## 大兴九顿搜索打捞报告 20211015

撰稿人：朱铁俊

日期：2021年9月27日起始——2021年10月9日

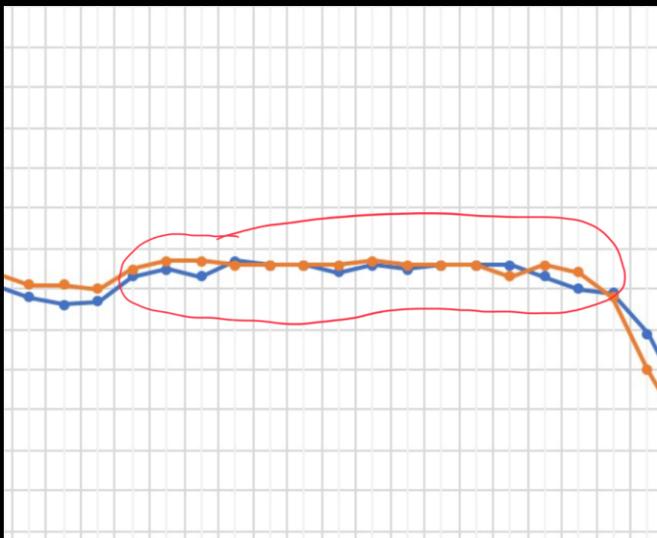
1. 非常好请亮出细节图，58米，究竟谁动，谁完全不动。看下图。
2. 第二部分继续总结性捣糨糊。何必打那么多字呢？怎么不把潜水医学书都抄上来呢。你们就想说一句话，各种可能性都有，不知道谁先出问题。
3. 漏出马脚了。什么叫“DJ在随后的潜水”？具体几分钟到几分钟？前面你们已经说过，14分钟氧分压警报已经解除，20多分钟疑似机器进水。请问随后怎么继续累积高CNS？
4. 前面排除癫痫症状的时候说咬嘴没有咬痕，这里又说继续累积CNS导致氧中毒。自相矛盾吗？
5. 最后一句非常讽刺。“有用的线索不多”，比江湖流传的都要少。充满瑕疵，相互矛盾的推理不少。
